「ホース用継手 タケノコジョイント 黄銅」
仕様変更のご案内

ホース用継手 タケノコジョイント 黄銅

商品名	TYPE	URL
ホース用継手 タケノコジョイント 黄銅	HOSHS	https://jp.misumi-ec.com/vona2/detail/110302217110/

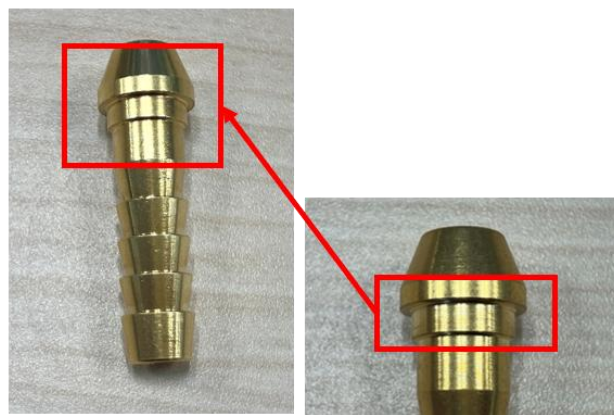
<変更詳細>

外観（溝）

【変更前】あり

【変更後】なし
